COMMISSION ROYALE DES MONUMENTS ET DES SITES  
KONINKLIJKE COMMISSIE VOOR MONUMENTEN EN LANDSCHAPPEN

**Objet :** ETTERBEEK. Avenue de Tervueren, 68-70 (classé) et 72 (non classé). Demande de permis unique portant sur l'installation d'un escalier de secours, la création d'une ouverture dans le mitoyen, le réaménagement du parking en intérieur d'îlot et l'installation d'un totem en zone de recul, ainsi que sur la régularisation de travaux d'aménagement intérieurs menés en infraction.  
**Avis conforme de la CRMS**

Façade latérale et projet de nouvel escalier de secours (volume vitré en grisé) – plan joint à la demande de permis

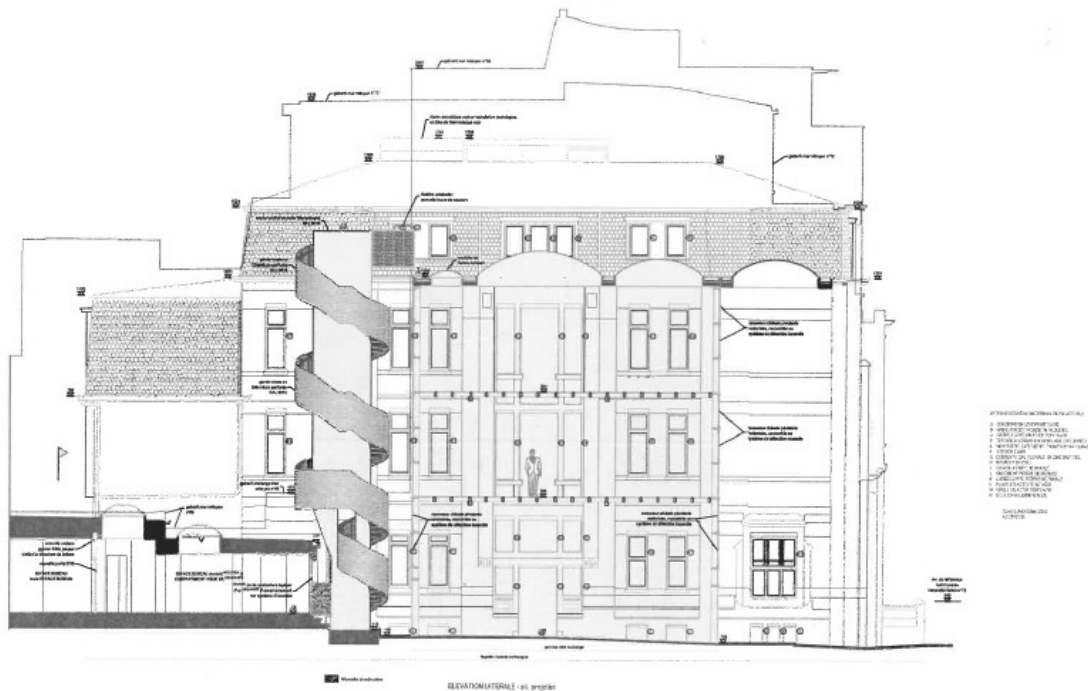
Conformément à son avis de principe de 2016, la CRMS approuve l'implantation d'un escalier de secours à l'endroit proposé. Elle estime toutefois que le dessin actuel ne répond pas de manière satisfaisante à la demande exprimée dans son avis préalable pour la mise en œuvre d'une structure légère avec un impact matériel et visuel minimal.

La Commission réitère dès lors cette remarque comme condition de son avis conforme. En vue de préserver l'intérêt patrimonial du bien et pour garantir la lisibilité de la façade latérale classée, ce volet du projet devra être retravaillé et le concept de l'escalier devra être adapté en faveur d'une structure légère, sobre et discrète. Concrètement et au minimum, la Commission demande de :

- simplifier au maximum le développement des volées d'escalier,
- abandonner le noyau d'escalier massif et opaque au profit d'une structure fine,
- opter pour des garde-corps ajourés et renoncer à des dispositifs opaques comme les tôles perforées actuellement proposées.

Les plans adaptés en ce sens devront être soumis à l'accord préalable de la Direction du Patrimoine culturel.
